# INFO NORMES

Volume 21, numéro 2  
Printemps 2010

9<sup>e</sup> mise à jour du *Tome II – Construction routière* 5

11<sup>e</sup> mise à jour du *Tome III – Ouvrages d'art* 14

**Dessin normalisé II-2-002**

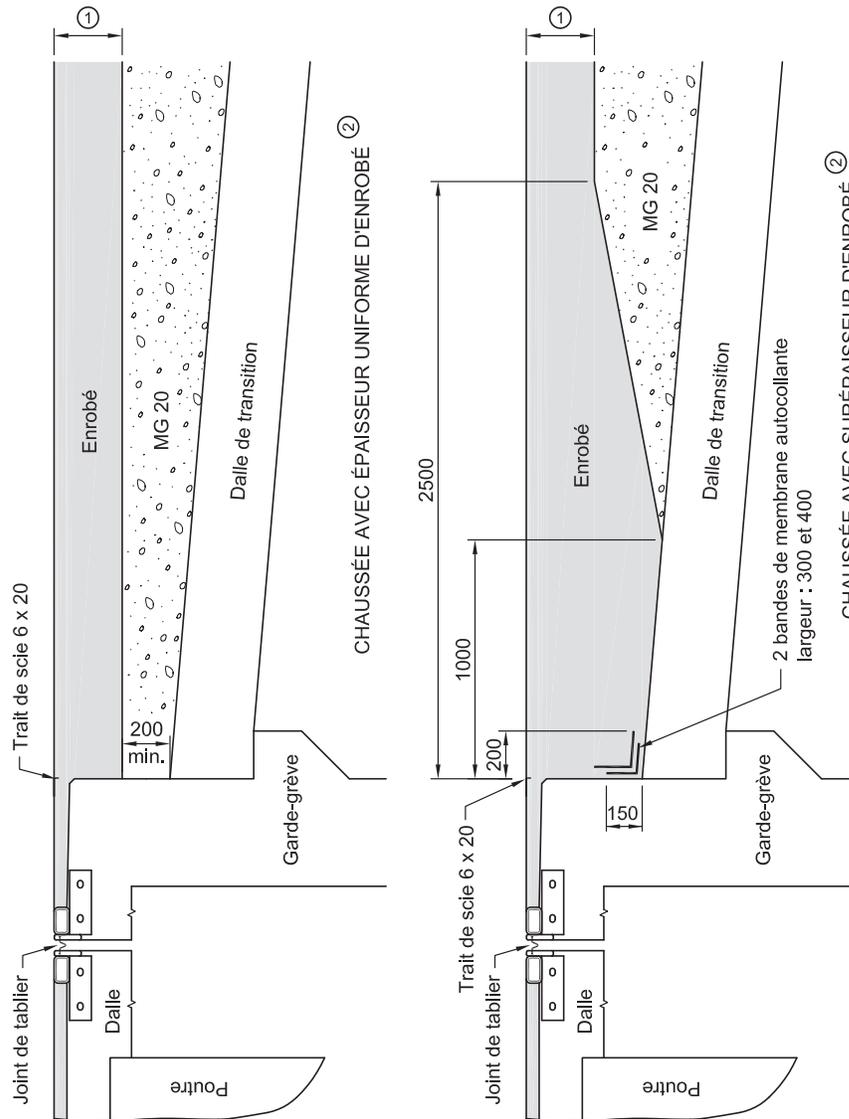
Le dessin normalisé 002 « Transition entre un pont (avec joint de tablier) et une chaussée en enrobé » et le dessin normalisé 003 « Transition entre un pont (avec joint de dalle sur culée) et une chaussée en enrobé » ont été modifiés. Dans ces deux cas, il est dorénavant possible de poser des granulats sous la couche d'enrobés lorsque la couche de granulat peut atteindre 200 mm, tout en respectant l'épaisseur d'enrobé requise (déterminée selon le dimensionnement structural de la chaussée). Lorsqu'il est impossible de poser un minimum de 200 mm de granulats, il est requis de poser une surépaisseur d'enrobé à partir du garde-grève (voir DN II-2-002).

- ① Épaisseur à déterminer selon le dimensionnement structural de la chaussée.
- ② Lorsqu'il est possible de poser un minimum de 200 mm de MG 20, il faut choisir la chaussée avec épaisseur uniforme d'enrobé. Dans le cas contraire, il faut choisir la chaussée avec surépaisseur d'enrobé.

Dessin normalisé II-2-016

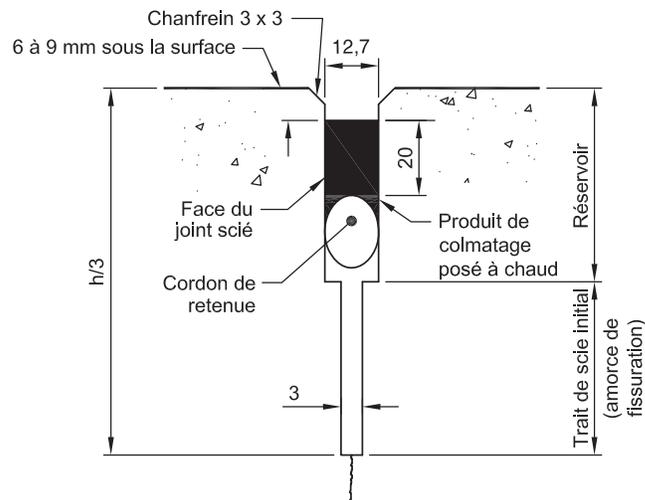
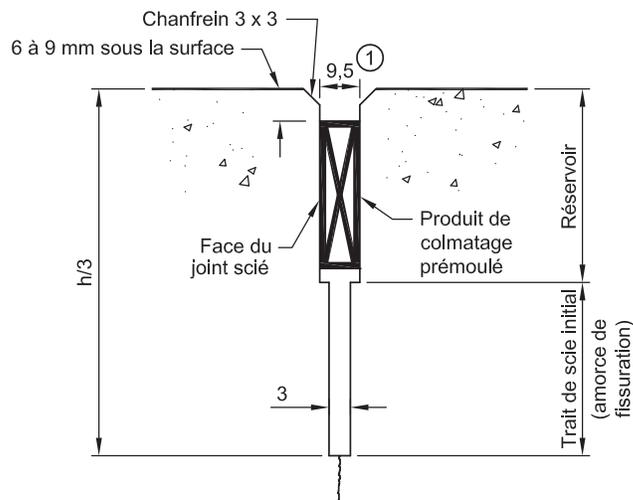
Pour les chaussées en béton, la largeur des joints transversaux a été diminuée : elle est passée de 12,7 mm à 9,5 mm (voir DN II-2-016). Le fait d'avoir un joint plus étroit entraîne moins d'épaufrures et permet au produit de colmatage prémoulé de mieux rester en place. Un joint plus étroit :

- a moins d'effets négatifs (bruit);
- permet une intervention de regarnissage de joint (restauration du réservoir) de plus qu'un joint de 12,7 mm;
- diminue les problèmes de dégradation accélérée du joint.

- ① 9,5 mm ou selon les recommandations du fabricant. La largeur et la profondeur du réservoir sont précisées dans le devis.

**Figure 1 Aménagement de la plateforme pour les dispositifs d'extrémité de glissière de sécurité**

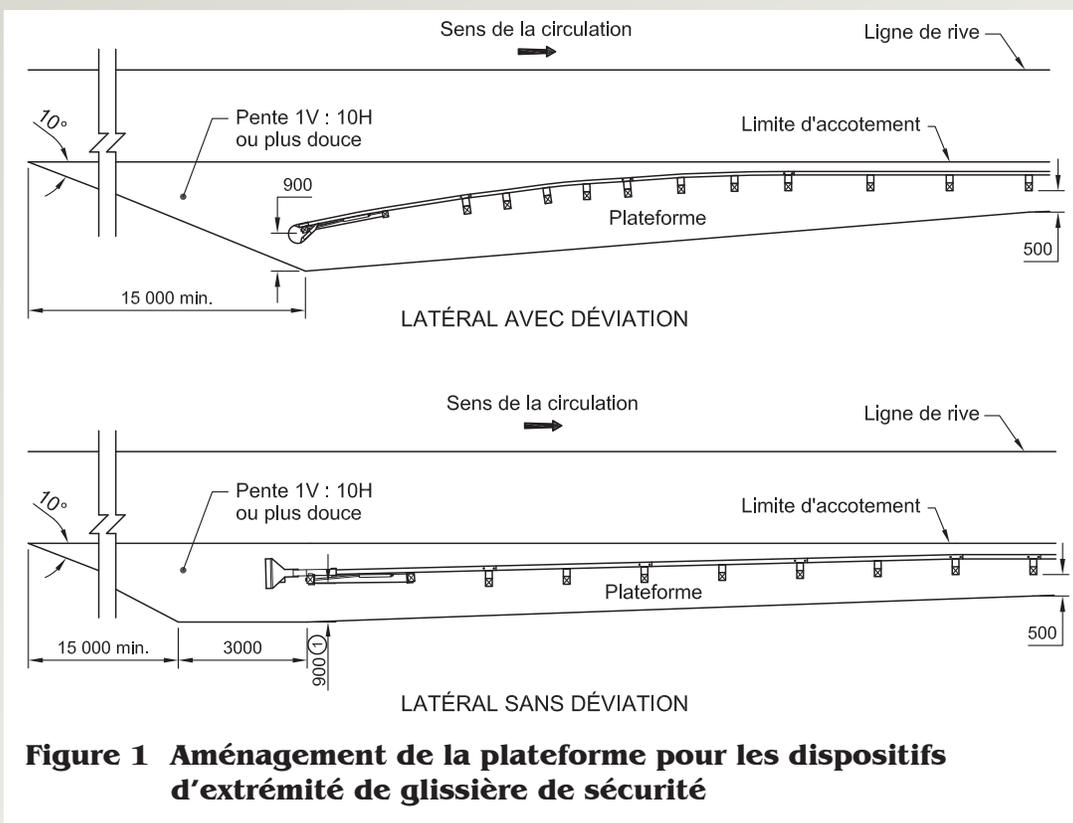
La section 7.6.3.3 « Aménagement du site » est aussi modifiée par l'ajout de précisions quant aux dimensions minimales de la plateforme de 1V : 10H qu'il faut avoir en présence de tout dispositif d'extrémité de glissière de sécurité. La figure 1 montre ces dimensions.

**Figure 1 Dessin normalisé II-7-014**

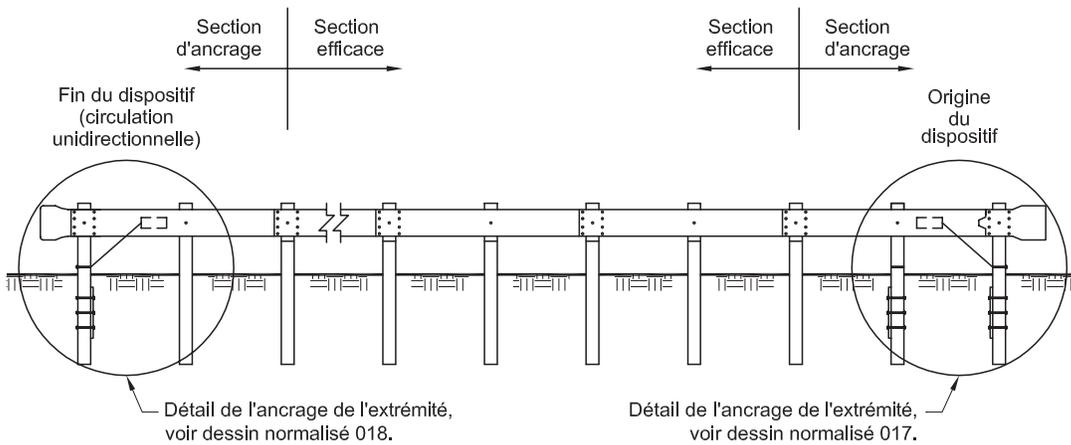
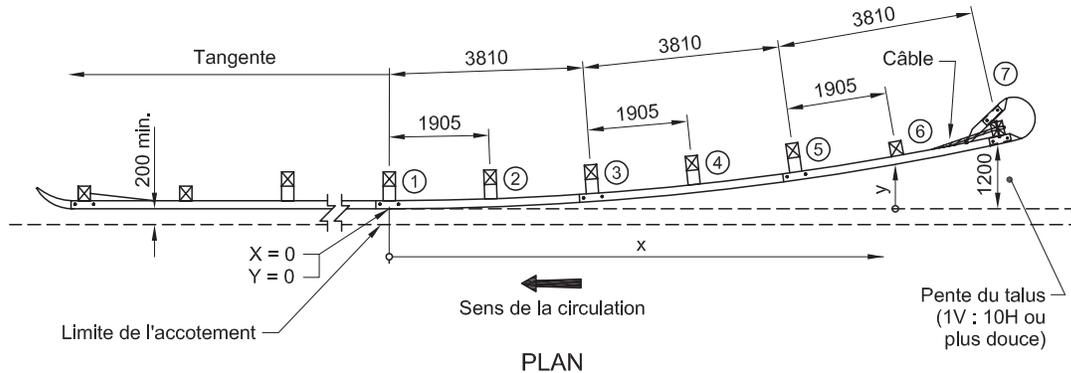
dévier l'extrémité de la glissière de 1200 mm par rapport à sa section courante<sup>2</sup> et à y ajouter un bout rond tampon (voir figure 1 Dessin normalisé II-7-014). Or, il s'est avéré que ce traitement d'extrémité ne pouvait pas satisfaire les critères de performance édictés à la norme de référence, le rapport 350 du National Cooperative Highway Research Program (NCHRP 350). C'est pour cette raison que la norme spécifie maintenant l'utilisation des dispositifs d'extrémité homologués sur les routes où la vitesse affichée excède 50 km/h. Ces dispositifs permettent de réduire les décélérations imposées aux petits véhicules lors d'un impact frontal et, surtout, d'éviter l'intrusion du profilé d'acier dans l'habitacle tel que l'on peut le constater à la photo 1. Ces dispositifs conçus et fabriqués par des entreprises spécialisées doivent être conformes aux critères de performance du NCHRP 350 afin de pouvoir être inscrits sur la liste des produits homologués par le Ministère. Cette liste peut être consultée à l'adresse suivante :

**Figure 7.6-3 Aménagement de la plateforme des dispositifs d'extrémité**

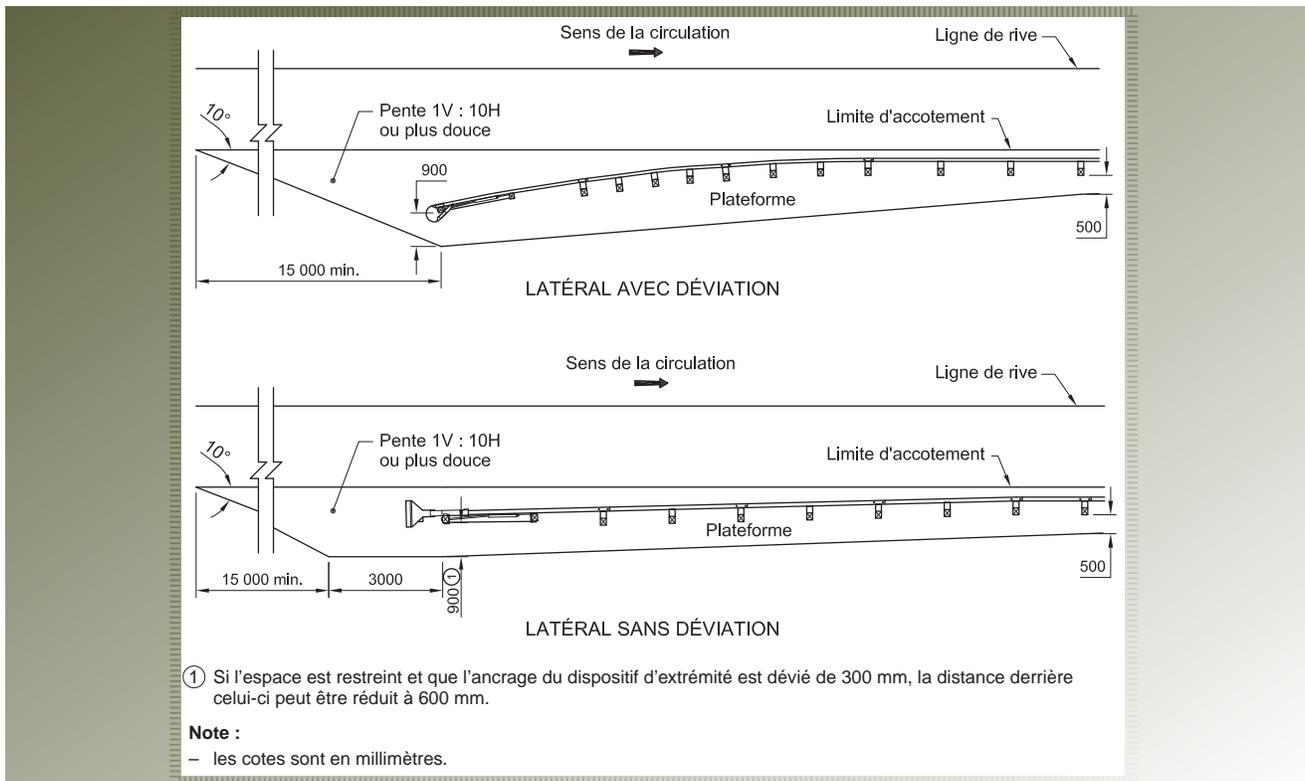
Dans les versions antérieures de la norme, la section 7.6.3.3 « Aménagement du site » comportait certaines indications relatives à l'aménagement d'une plateforme avec une pente de 1V : 10H sans toutefois en préciser les dimensions. La section 7.6.3.3 a été modifiée, et la figure 7.6-3 a été ajoutée de manière à préciser la forme et les dimensions minimales de la plateforme requise (voir la figure 7.6-3).

Deux solutions sont proposées, soit l'une pour les dispositifs de type L – W/B-1 (avec déviation latérale) et l'autre pour les dispositifs de type L – W/B-2 (sans déviation latérale).
